**PROJET D'INTERCONNEXION ELECTRIQUE ENTRE
LA FRANCE ET L'ESPAGNE**

Annexe 4 - Réponse de RTE

**ENQUETE PUBLIQUE UNIQUE
PV DE SYNTHESE DES OBSERVATIONS**

MEMOIRE EN REPONSE DE RTE

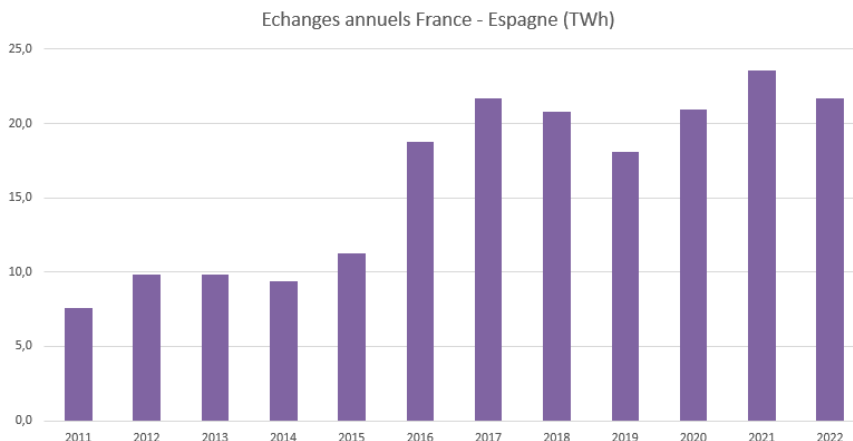
Question 2 : Quels enseignements peut-on tirer de l'expérience sur quelques années des échanges transfrontaliers permis par les différentes interconnexions ?

Lorsqu'on étudie l'opportunité de renforcer le réseau d'interconnexion, on évalue l'intérêt de pouvoir réaliser des échanges d'énergie supplémentaires à l'avenir, dans différentes situations de réseau. En pratique, on constate que ces interconnexions sont très utilisées. Prenons l'exemple de la frontière espagnole : l'interconnexion est utilisée au maximum de la capacité disponible environ 2/3 de l'année (historique 2020-21) et le taux d'utilisation (échange réalisé rapporté à la capacité disponible) moyen de l'interconnexion est supérieur à 80%. Considérons l'exemple de l'interconnexion HVDC Baixas – Santa-Llogaïa sur la frontière franco-espagnole : nous pouvons constater que les échanges ont bien significativement augmenté

depuis la mise en service de l'interconnexion en 2015. Ils ont été multipliés par deux en l'occurrence, ce qui démontre *a posteriori* le besoin de renforcement.

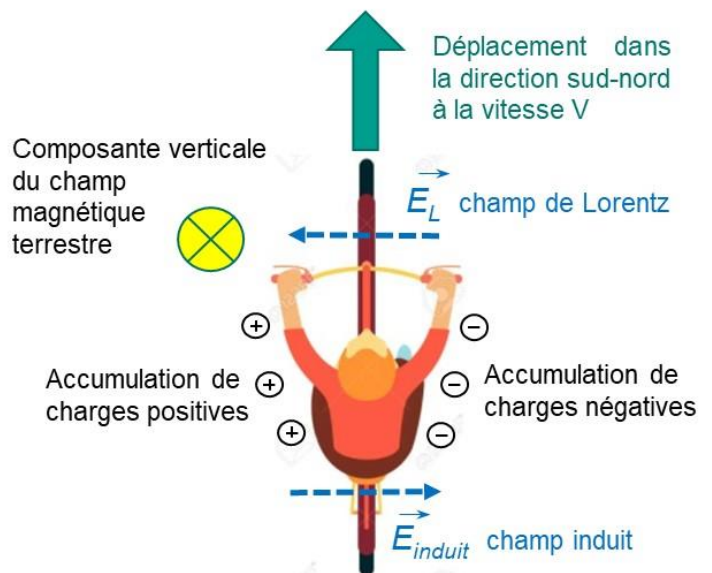
Question 10 : Quels seraient la valeur du champ magnétique et ses effets, pour une personne se déplaçant à 25 km/h pendant 20 mn sur une piste cyclable à la verticale d'une ligne enterrée à une profondeur de 1 m ou de 2 m, avec un vélo métallique électrique ou conventionnel ?

Les charges positives et négatives seront déviées dans des directions opposées mais leur mouvement est arrêté par les frontières physiques de l'objet. Les charges électriques positives et négatives s'accumulent donc de part et d'autre de l'objet en mouvement. Tout se passe donc comme si ces charges en mouvement étaient soumises à un champ électrique : c'est le champ électromoteur de Lorentz \mathbf{E}_L donné par :

Cette accumulation de charges positives et négatives de part et d'autre du corps conducteur en mouvement crée elle-même un champ électrique \mathbf{E}_{induit} , qui tend à s'opposer à l'action de la force de Lorentz. A l'équilibre on a :

Figure 17 : Sortie en mer sous 6m de couverture

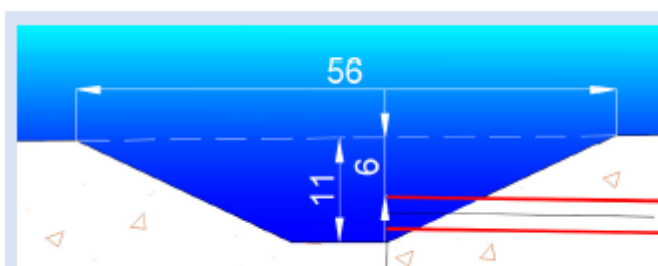
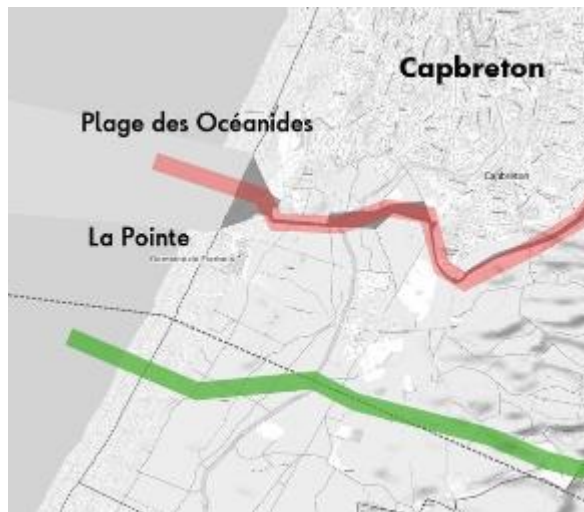
La fouille à excaver en mer pour récupérer ensuite le tunnelier par des plongeurs représente un volume de 8 300 m³. L'opération pourrait inclure le battage de palplanches afin de sécuriser la zone d'intervention pour les plongeurs. Cette technique présente donc des impacts environnementaux plus importants, en comparaison de l'atterrissage prévu par RTE.

Les travaux étant autorisés uniquement en dehors de la période estivale, et ceux-ci induisant des délais beaucoup plus longs (22 à 24 mois), ils s'étaleraient donc sur **3 à 4 saisons** (contre 2 saisons pour l'atterrissage RTE).

Le coût de cet atterrissage est multiplié par 2 par rapport à celui prévu par RTE.

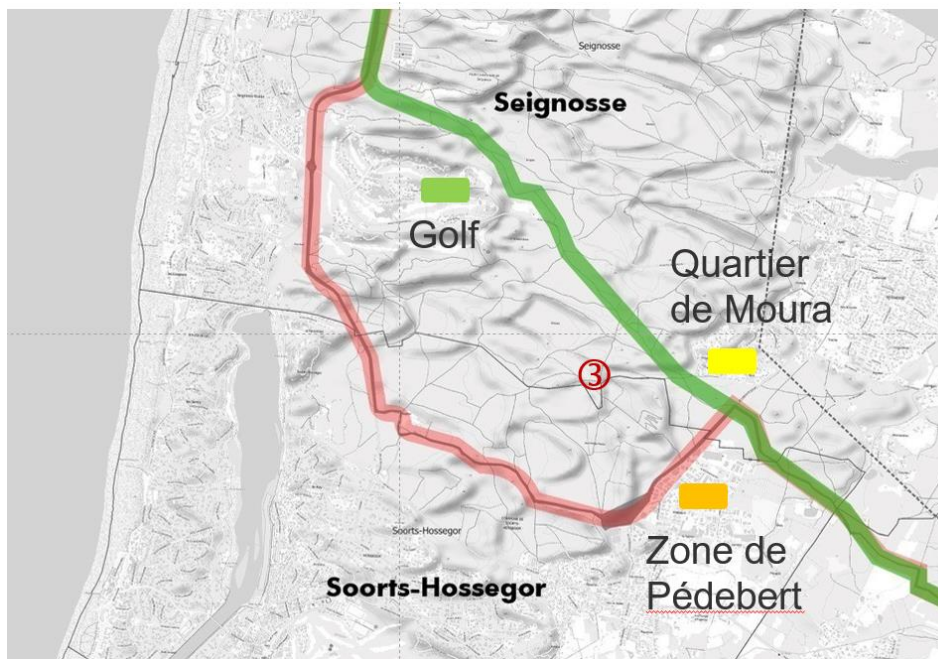
La fouille à excaver en mer pour récupérer ensuite le tunnelier par des plongeurs représente un volume de 8 300 m³. L'opération pourrait inclure le battage de palplanches afin de sécuriser la zone d'intervention pour les plongeurs.

Cet atterrissage nécessiterait, pour les besoins du chantier, de niveler et de réaliser des coupes d'arbres dans la clairière classée EBC, sur une surface totale de **6 900 m²** (plateforme + pistes lourdes d'accès à créer comprises). Cette technique présente donc des impacts environnementaux plus importants, en comparaison de l'atterrissage prévu par RTE.

Les travaux étant autorisés uniquement en dehors de la période estivale, et ceux-ci induisant des délais beaucoup plus longs (24 à 26 mois), ils s'étaleraient donc **sur 3 à 4 saisons** (contre 2 saisons pour l'atterrissage RTE).

Le coût de cet atterrissage est multiplié par 3 par rapport à celui prévu par RTE.

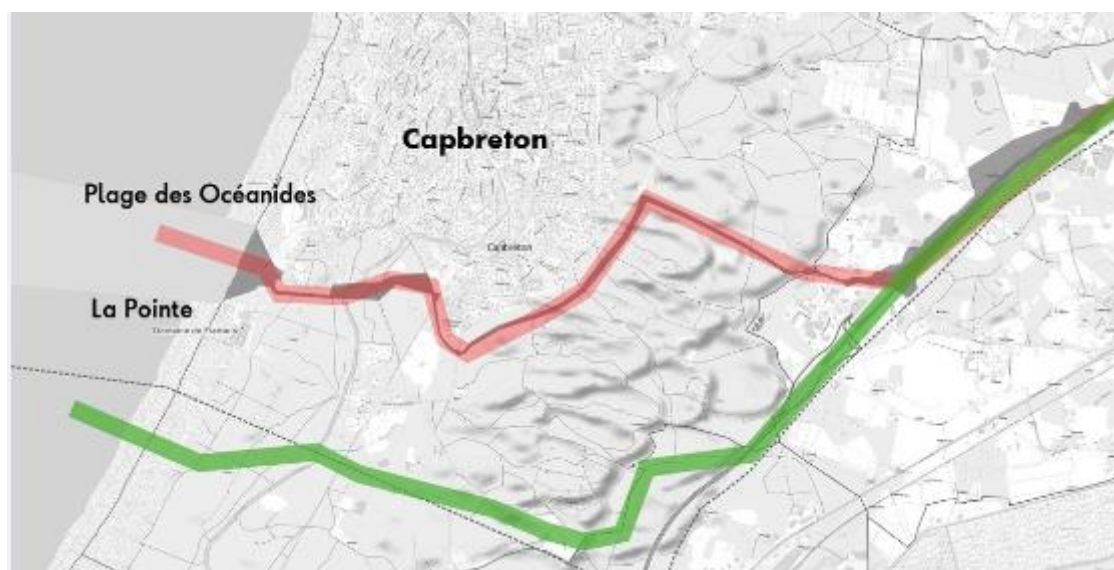
Afin d'éviter la zone d'activités de Pédebert dont l'Intermarché et les travaux le long de la RD652, le collectif propose une variante Nord du tracé, qui s'écarte plus rapidement de la RD29 et traverse le massif forestier de Seignosse, classé sur cette portion en EBC loi Littoral sur sa quasi-totalité. Sur le territoire de Seignosse, les pistes forestières ne sont pas « détournées » et sont également incluses dans le classement EBC loi Littoral.

Ce tronçon avait été envisagé dans un premier temps par RTE puis finalement abandonné en raison des difficultés techniques et réglementaires liées à la présence d'EBC loi Littoral.

Cette variante représente une longueur totale d'environ 4 km. Selon l'entreprise câble retenue, la longueur totale des tronçons à raccorder variera de 1 à 2 km maximum. Ce qui implique d'implanter une à deux chambres de jonction sur cette portion. Aujourd'hui, RTE ne sait pas garantir techniquement le fait de rester dans l'emprise des pistes et de ne pas réaliser de défrichage (interdit) dans les EBC loi Littoral, pour l'implantation des chambres de jonction.

Par ailleurs, cette variante n'a pas obtenue l'aval des élus de Seignosse et pourrait également soulever l'opposition des habitants du quartier de Moura, des sylviculteurs et du golf de Seignosse.
